Minutes

8. Main Linac Installation Meeting 2013

10. September 2013
10:00 – 11:15

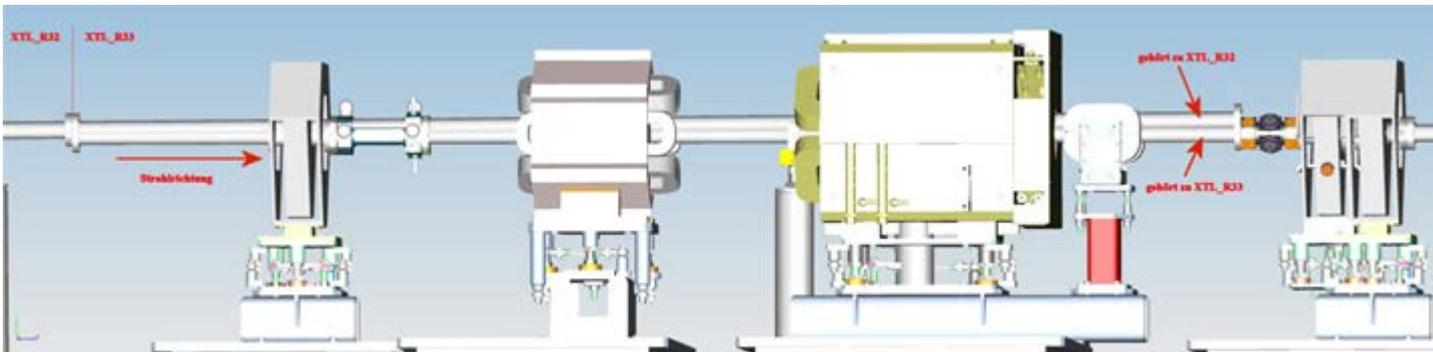
Ich habe das TGA-Modell der Kollimationsstrecke (XTL_R28 – XTL_R35) noch einmal geprüft und eine Dopplung des WP19 Modells in älterer Version daraus gelöscht. Hierdurch sind viele der seltsamen Phänomene verschwunden, jedoch nicht alle. Mir scheint es, dass ein Winkelfehler bei der Erstellung der WP19-Baugruppen gemacht wurde.

Anbei beispielhaft ein Screenshot des Übergangs XTL_R32 zu XTL_R33. Hier ist ein Stück der Beamline in beiden Raum-Modellen vorhanden, so dass man hier sehr schön einen Winkel- und Höhenversatz erkennen kann. Möglicherweise entspricht dies genau dem Tunnelwinkel an dieser Stelle ($1,27972^\circ$ nach der Graeff'schen BO-Liste), der für R33 gilt, für R32 jedoch nicht (!).

Ich habe das Integrationsmodell (DG2) und das neue TGA-Modell (DG3) sorgfältig geprüft und glaube, bei der Zusammenstellung der Baugruppen keinen Fehler gemacht zu haben. Ich bitte die Kollegen von WP19, zu prüfen, ob bei der Erstellung der CAD-Raum bezogenen Baugruppen (die ich dann als JT bekomme) dieser vertikale Winkel möglicherweise vergessen oder doppelt berücksichtigt wurde.
